ANDERLECHT. Rue de Fiennes, 21
(= façade avant en zone de protection de la Maison communale d'Anderlecht)
PERMIS D'URBANISME: mettre en conformité un bien existant (une maison de rapport avec 3 unités de logement)
Demande de la Commune du 30/06/2026

Avis de la CRMS

Photo de l'immeuble et de la maison communale classée. ©Google Street View (2024)

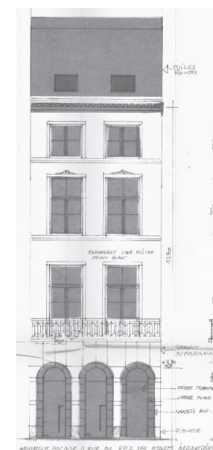
La Commission ne souscrit pas à la régularisation des châssis des étages existants en façade à rue, ceux-ci n'étant pas en adéquation avec la façade néoclassique. Elle préconise leur remplacement par des châssis traditionnels en T, réalisés en bois peint en blanc, conformément à la typologie néoclassique de l'immeuble. Les autres travaux réalisés sans permis ne soulèvent pas de remarques d'ordre patrimonial.
